STUDIO PAOLETTI
INGEGNERI ASSOCIATI

Prot. n° 163/08/GBP/cp

Oggetto: Istruttoria di VIA sul progetto di *“Riassetto idrogeologico e mitigazione dei rischi naturali presenti in Val Torreggio – Comune di Torre di Santa Maria (SO)”*.

Con riferimento all’oggetto e alla richiesta di integrazioni e chiarimenti effettuata dalla Commissione Tecnica ministeriale con lettera prot. DSA-2008-0004252 del 18/02/2008, si fornisce il seguente riscontro relativamente a quanto richiesto al punto tre *“per quanto riguarda gli elaborati dello SIA occorre fornire le seguenti integrazioni”* e riportato in corsivo nel seguito.

SEZIONE TIPOLOGICA
SISTEMAZIONE PISTE DI SERVIZIO

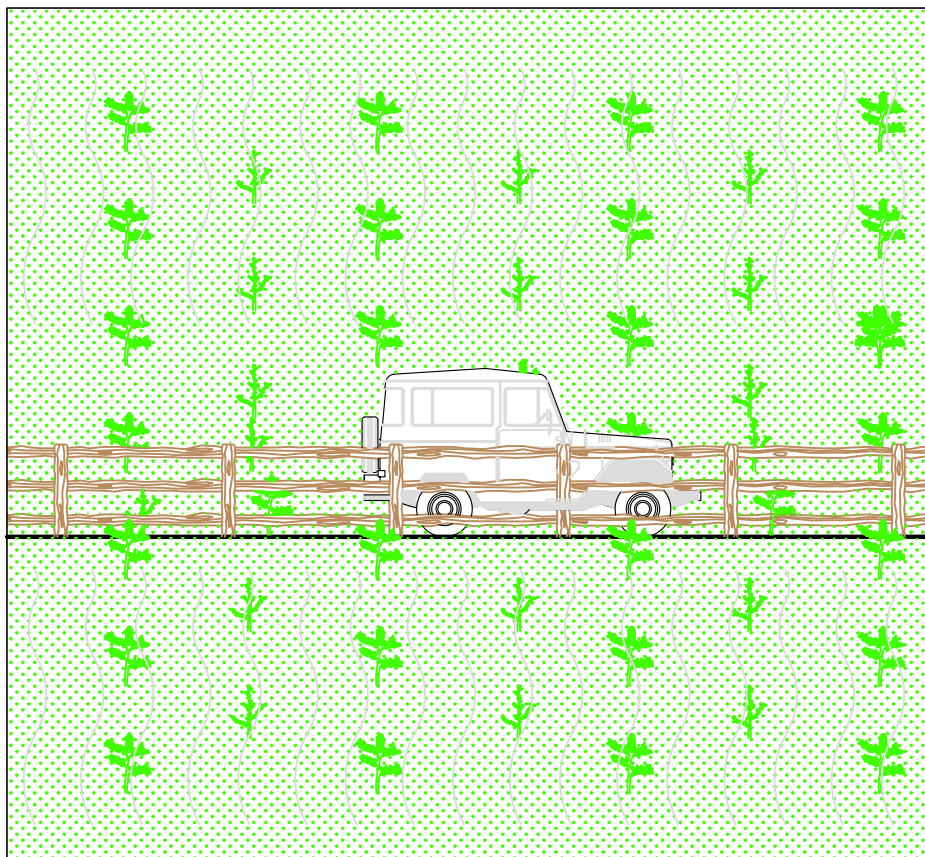
1) *Gli elementi per la valutazione degli aspetti progettuali riguardanti il ripristino delle piste di servizio (planimetrie, sezioni, particolari costruttivi).*

Le piste di servizio in argomento sono evidenziate nelle planimetrie di progetto e sono descritte nelle relazioni di progetto e nel SIA: *“tutte le piste infatti sono residuo delle installazioni di cantiere per la realizzazione delle opere di valle e la coltivazione della cava di prestito a lato di Masoni. Il nuovo sistema prevede la costruzione di limitate nuove tratte per accedere a zone puntuali (...) mentre demanda la funzione di accesso alle zone più impervie (...) a sistemi a fune (teleferiche), in volo (elicottero) o con sentieri in ripristino a tracciati di vecchie mulattiere (strada vicinale di Castellaccio)”*

Allegata alla presente lettera è riportata la sezione tipo di sistemazione delle piste di servizio (Allegato 1).

Figura 1 – Stralcio planimetrico ubicazione indagini geognostiche

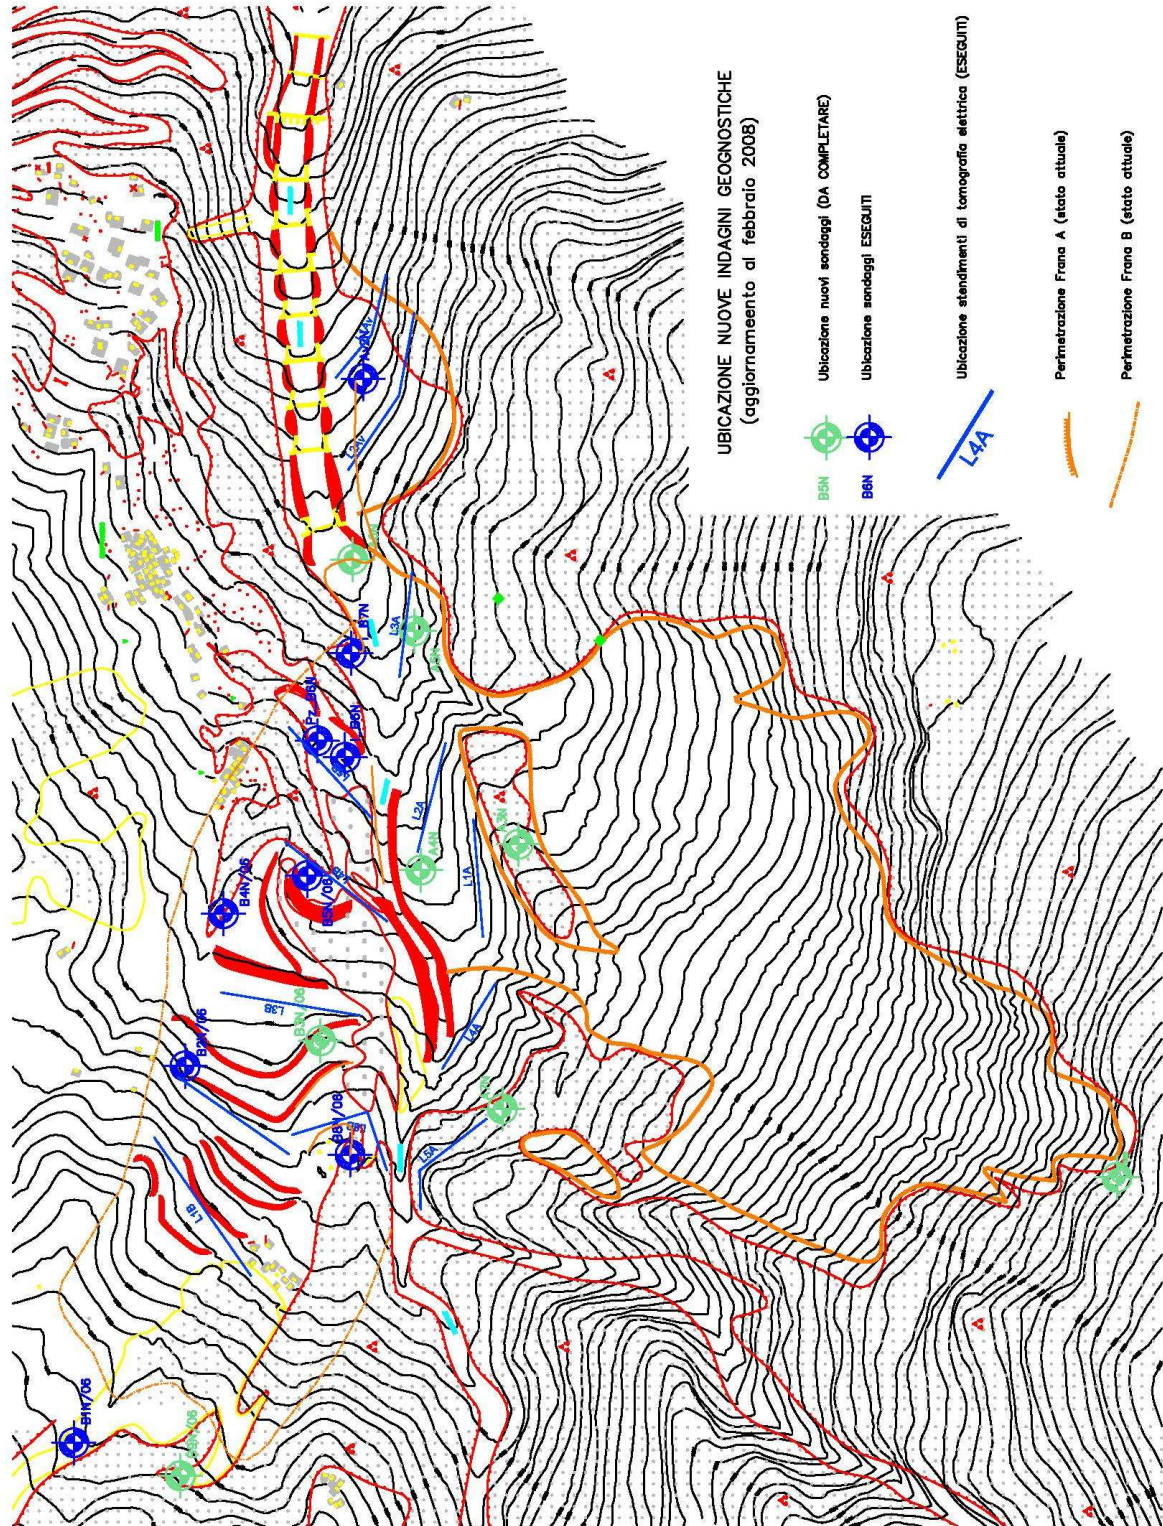
7) Le indicazioni sullo stato delle indagini ed eventualmente i dati geologico e geotecnici integrativi dalle indagini di approfondimento richiamate nella relazione geologica

Viene allegata alla presente documentazione una relazione sullo stato delle indagini in corso (Allegato 2).

I lavori d'indagine, dopo un periodo di sospensione causato dalle forti nevicate che hanno interessato l'area, sono ripresi e, allo stato attuale sono pressoché completate tutte le indagini di carattere prettamente geognostico, mentre sono in corso una parte delle perforazioni finalizzate all'implementazione del sistema di monitoraggio geotecnico, in particolare nella zona di frana "A".

Più in dettaglio (cfr. Figura 1) lo stato dei lavori eseguiti e di quelli mancanti è quello sintetizzato nella Tabella 1 che segue:

Il programma lavori aggiornato alla data della presente relazione prevede il completamento delle indagini entro la fine di aprile prossimo e l'attivazione della nuova strumentazione di monitoraggio entro il mese successivo.
